ふそう ローザの電気装置（SSAM）のリコールについて

リコール届出番号	5698	リコール開始日	令和7年7月25日
基準不適合状態にあると認める構造、装置又は性能の状況及びその原因	SSAM (Single Signal detect and Actuation Module) において、ソフトウェアの検討が不十分のため、SSAM が起動した際や起動中に SSAM 内のマイコンが故障と判断してマイコンがリセットを繰り返すことがある。そのため、エンジンの始動不能、再始動不能、エンジン停止不能、電装品の不作動または強制作動になるおそれがある。(SSAM：キャブ及び架装物の電装品制御と電源分配機能を統合したボディーコントローラー装置)		
改善措置の内容	全車両、SSAM のソフトウェアを対策品に書き換える。

改善箇所説明図

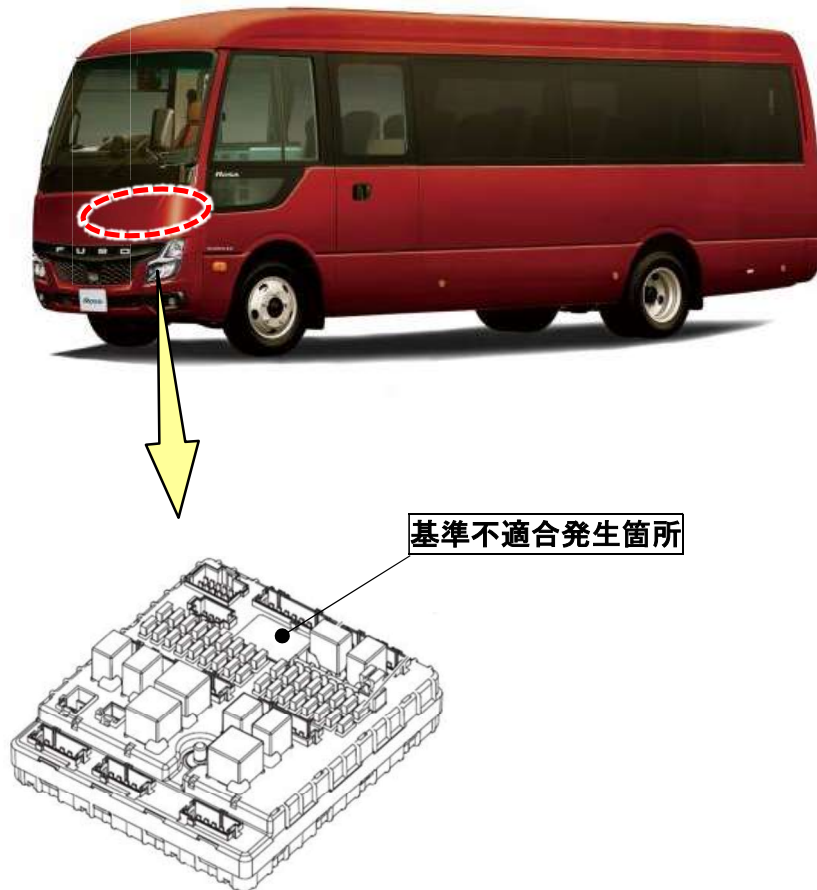
SSAM (Single Signal detect and Actuation Module) において、ソフトウェアの検討が不十分のため、SSAM が起動した際や起動中に SSAM 内のマイコンが故障と判断してマイコンがリセットを繰り返すことがある。そのため、エンジンの始動不能、再始動不能、エンジン停止不能、電装品の不作動または強制作動になるおそれがある。

(SSAM：キャブ及び架装物の電装品制御と電源分配機能を統合したボディーコントローラー装置)

全車両、SSAM のソフトウェアを対策ソフトウェアに書き換える。

識別：作業完了車には、アクセルペダルブラケット側面に白色ペイントを塗布する。
